PROJET URBAIN BORDEAUX BRAZZA

DOSSIER D'AUTORISATION ENVIRONNEMENTALE

COMPLÉMENTS SUITE AU COURRIER DE LA DDTM EN DATE DU 20/06/2018

6.5. ANNEXE 5 – – PLAN DES « COTES TOPOGRAPHIQUES PROJET PRESCRITES » - FORMAT A0

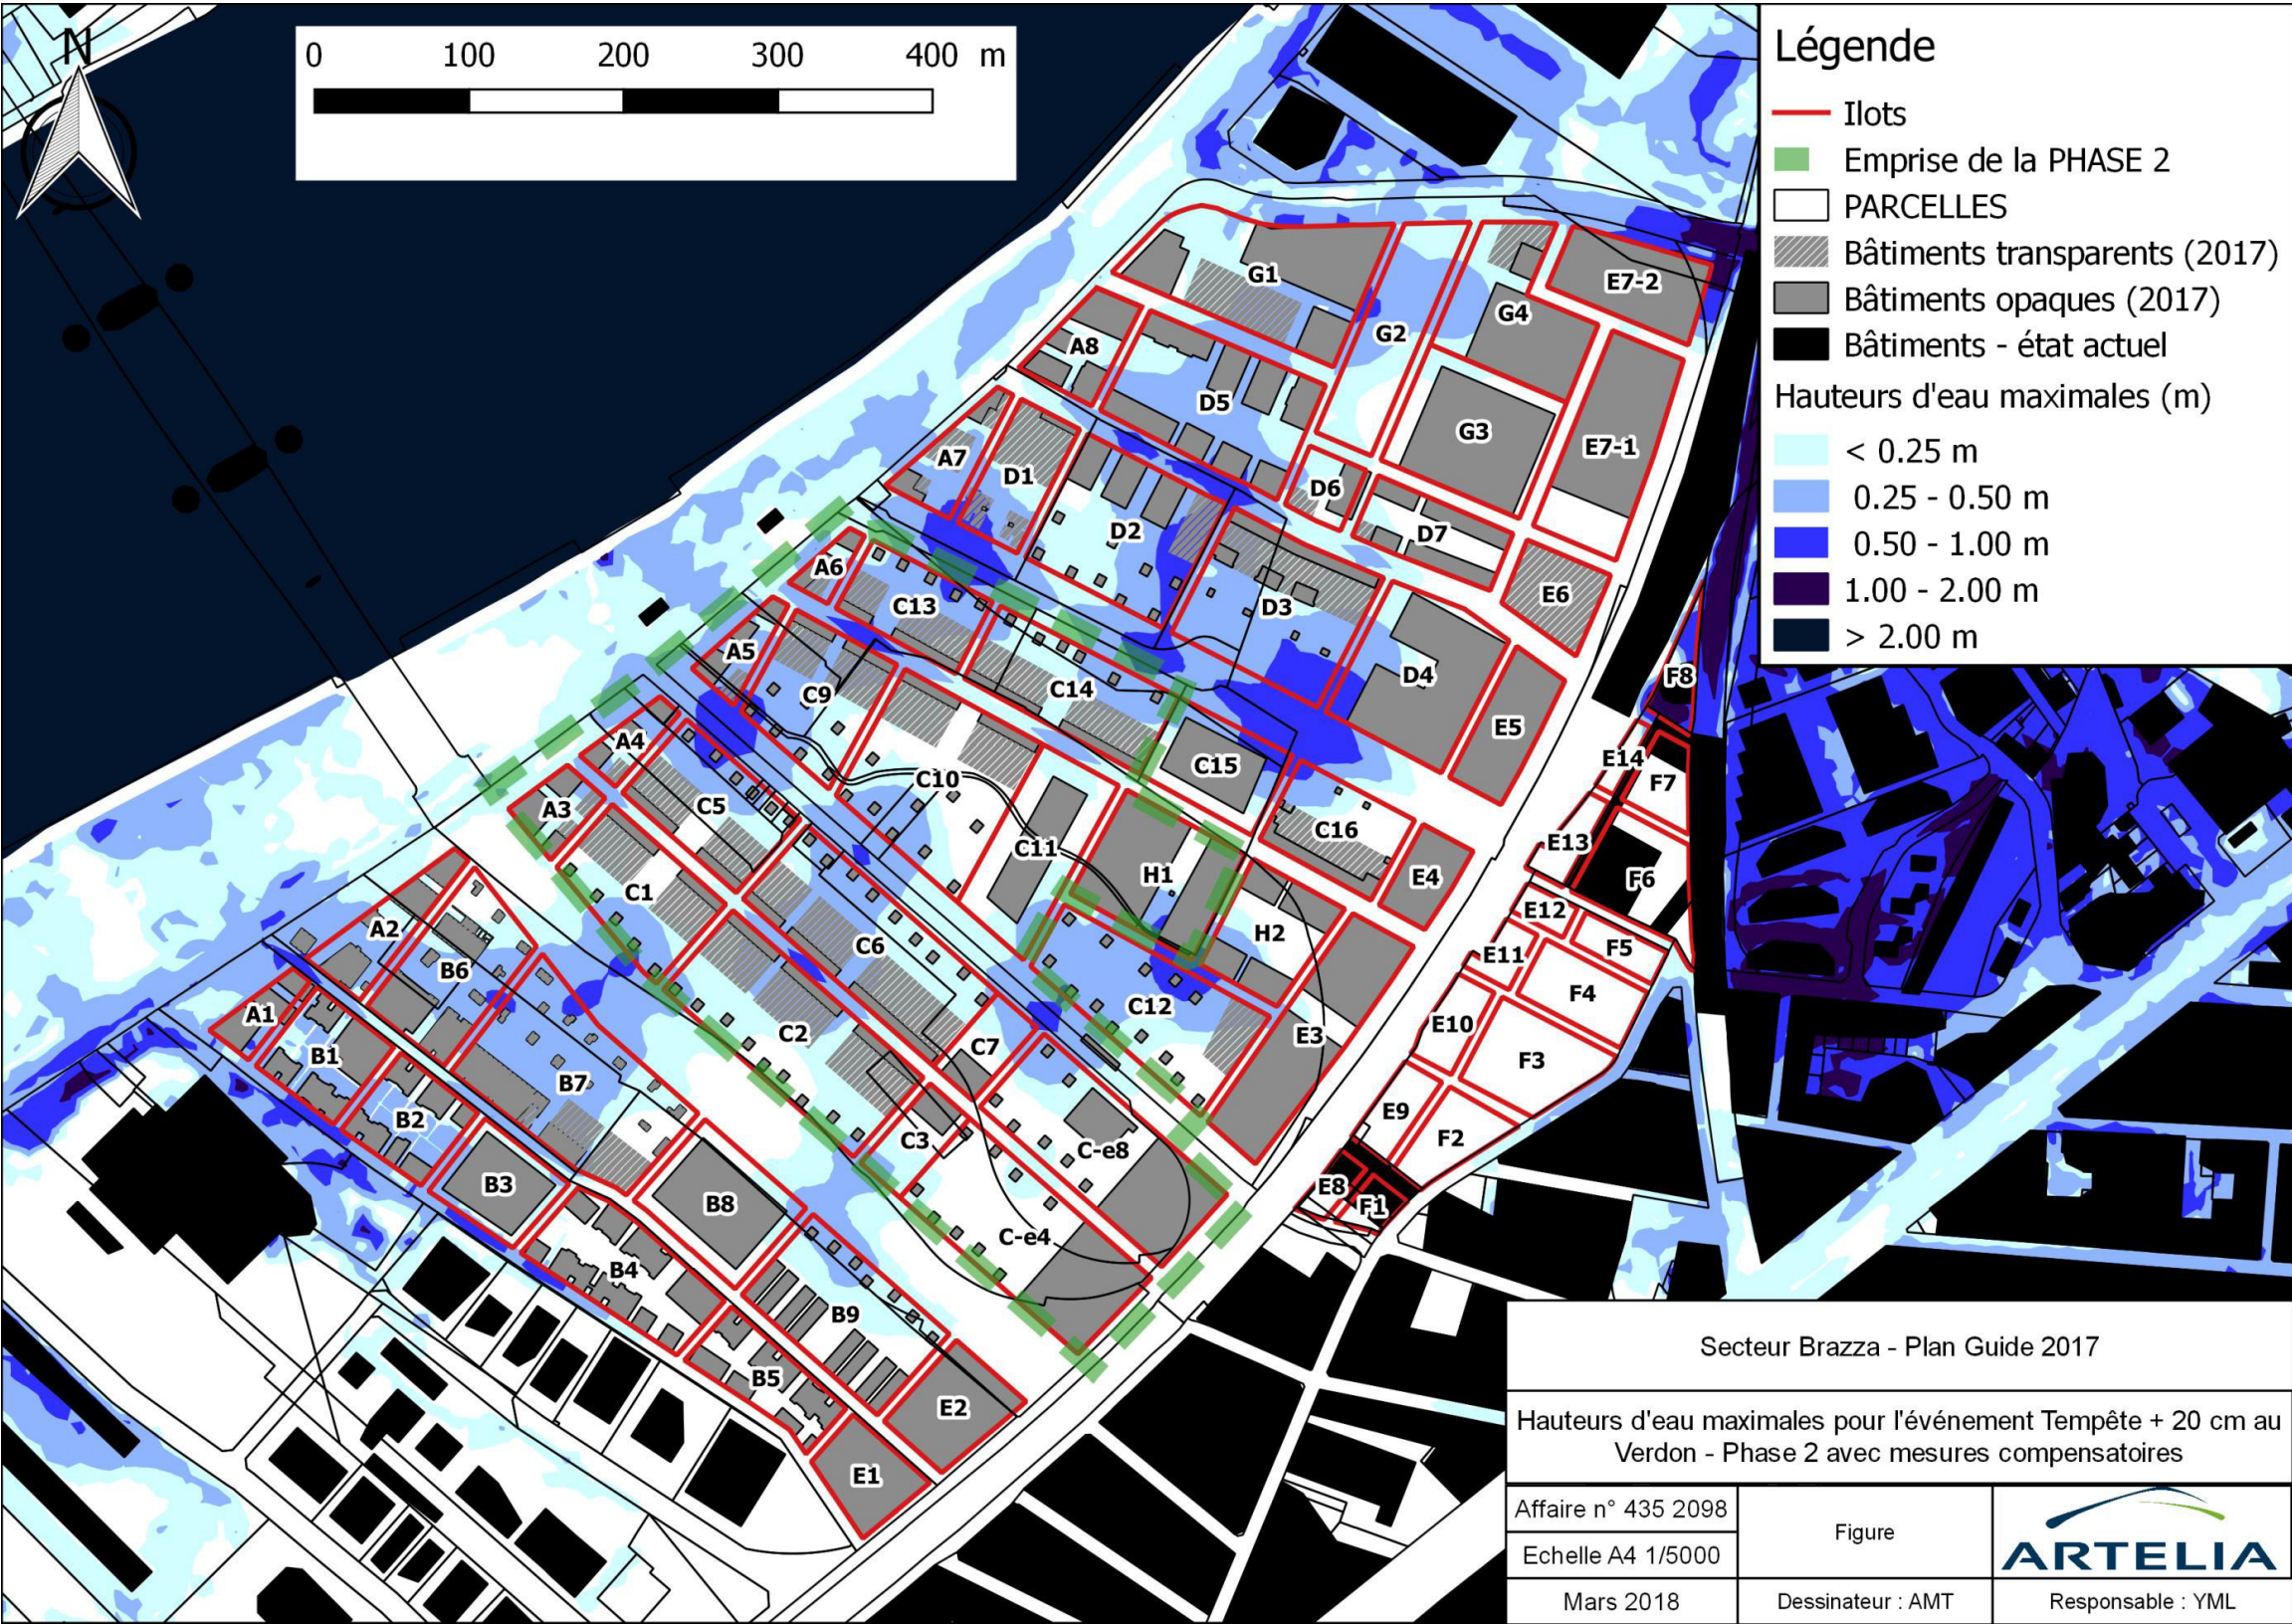
Le plan de nivellement des voies sera également produit

L'annexe 3 de l'étude hydraulique, nommée « cote de seuil et cote sous dalle », renommée dans le cadre de la présente note « **Prescriptions cotes de seuils, cotes sous dalles et cotes topographiques projets des espaces extérieurs, privés ou publics** » figure les cotes de nivellement des voies. Afin de détailler ce point, un plan A0, reprenant **les cotes topographiques projets prescrites** dans le cadre de l'annexe 4 à l'étude hydraulique, a été produit. Il est joint annexe 5 de la présente note.

Un plan A0, reprenant les cotes topographiques projets **prescrites** dans le cadre de l'annexe 3 à l'étude hydraulique, est joint en annexe 5 de la présente note.

Un plan A0, reprenant les cotes topographiques projets **prescrites sur les espaces publics et privés** dans le cadre de l'annexe 3 à l'étude hydraulique, est joint en annexe 5 de la présente note.
